改善箇所説明図

488GTB

カリフォルニア T

基準不適合箇所

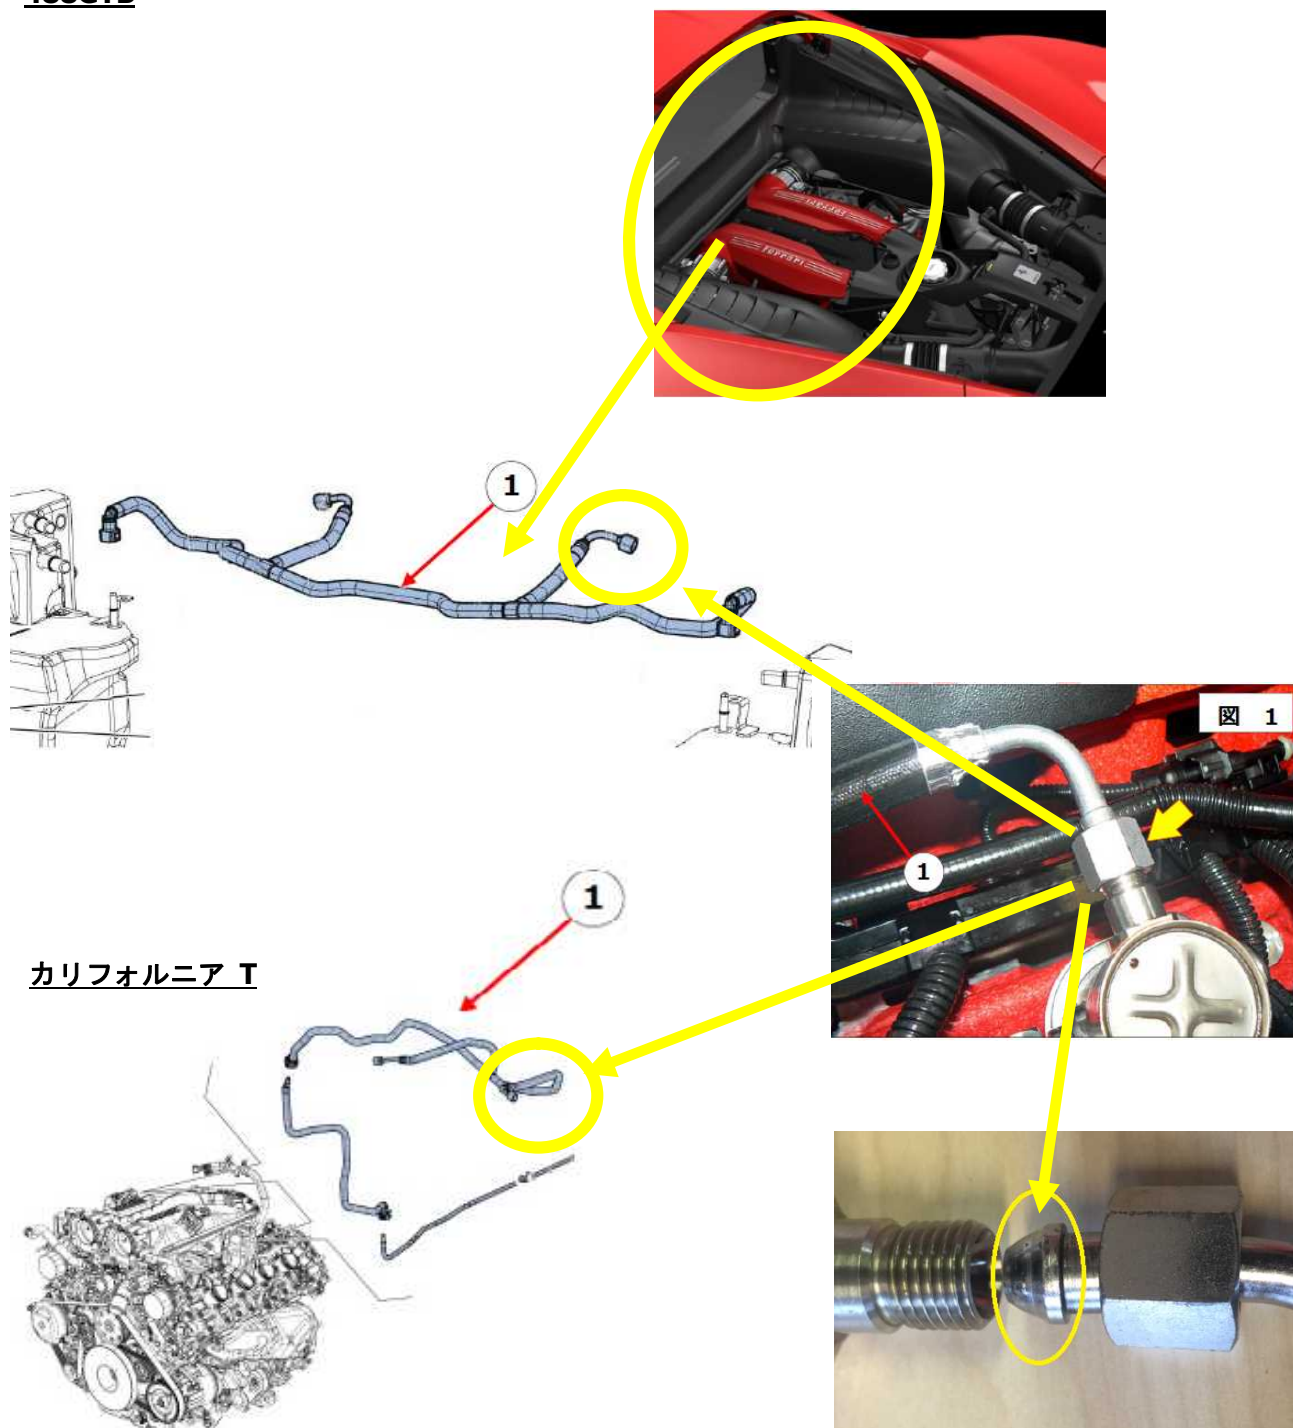
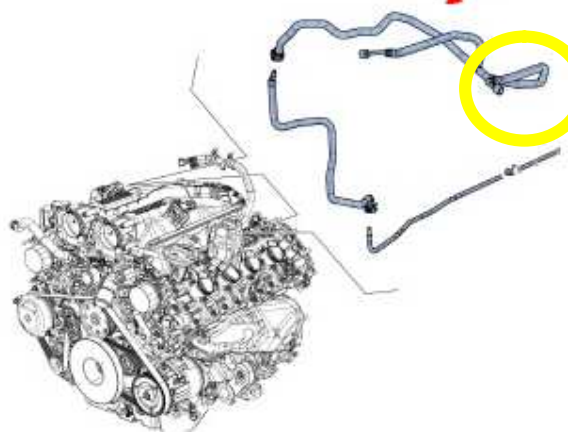
不具合の内容

燃料配管において、接続部分のコーティング処理が不適切なため、接続時にコーティングが剥がれているものがある。そのため、接続部分が密着不良となり、微量の燃料が気体となって漏れ、最悪の場合、火災に至るおそれがある。

改善の内容

全車両、燃料配管を良品に交換する。
